Title - Sujet Réaménagement sa		Mon	tréal	
Réaménagement des salles de conférence au 105 McGill, Solicitation No N° de l'invitation			Amendment No N° modif.	
EE520-221630/A		002		
Client Reference No N° de référence du client		Date		
R.101521.100		2022-02-17		
GETS Reference No N° de référence de SEAG				
PW-\$MTC-170-16386				
File No N° de dossier CCC No./N° CCC - FMS No./N° VME			N° VME	
MTC-1-44178 (170)				
Solicitation Closes - L'invitation prend fin				
at - à 02:00 PM	Eastern Standard Time EST			
on - le 2022-03-11	2022-03-11 Heure Normale du l'Est HNE			
F.O.B F.A.B.				
Plant-Usine:				
Address Enquiries to: - Adresser toutes questions à:			Buyer Id - Id de l'acheteur	
Cloutier, Annabelle			mtc170	
Telephone No N° de téléphone		FAX	No N° de FAX	
(418) 654-6227 ()		() -		
Destination - of Goods, Service Destination - des biens, service

Réaménagement des salles de conférence au 105 McGill Montréal, Québec

MODIFICATION 002

PHOTOS DES LIEUX

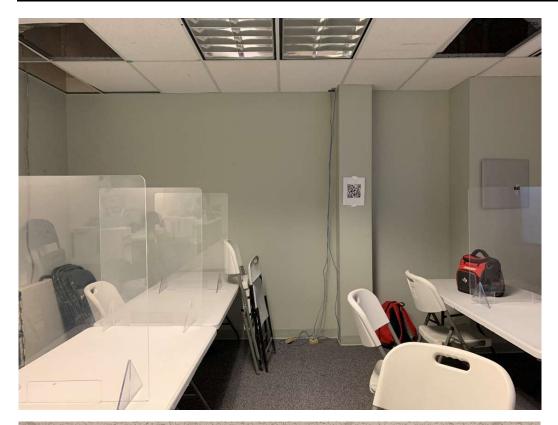
Est-ce possible d'avoir quelques photos des lieux?

Réponse: Voir les photos ci-dessous.
